Věc: Vysvětlení zadávací dokumentace č. 9

Název zadavatele:	Městská část Praha 5
Sídlo zadavatele:	náměstí 14. října 4, 150 00 Praha 5
Název veřejné zakázky:	ZŠ Nepomucká, zateplení objektu a výměna oken
Druh zadávacího řízení:	Zjednodušené podlimitní řízení podle zákona č. 134/2016 Sb., o zadávání veřejných zakázek, ve znění pozdějších předpisů (dále jen „zákon“)

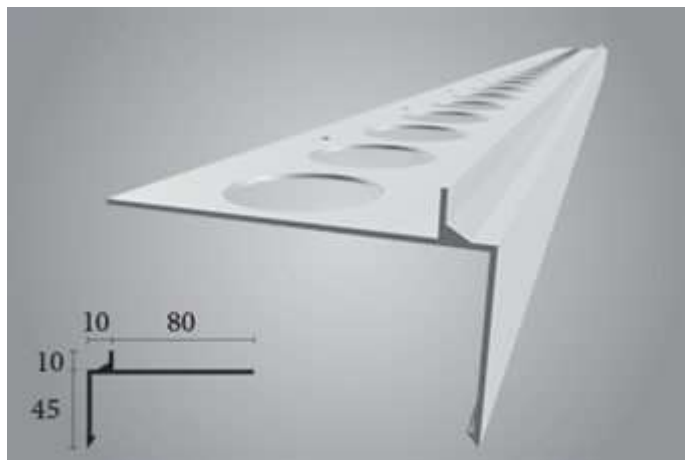
Pol.č. 2 list 010VTU výkazu výměr - Schodišťová konstrukce, kompletní provedení vč. bednění kpl. 1. Žádáme zhotovitele o upřesnění specifikace případně zaslání výkresu s výměrou.

Jedná se o betonové venkovní schodiště západně od objektu. Schodiště je betonové, obsahuje pět stupňů (včetně jalového), schodišťové rameno je v délce 1680 mm a šířce 1500 mm. Předpokládáme schodišťovou desku 120 mm z betonu C20/25 vyztuženo KARI sítí 6/100/100 při spodním lící.
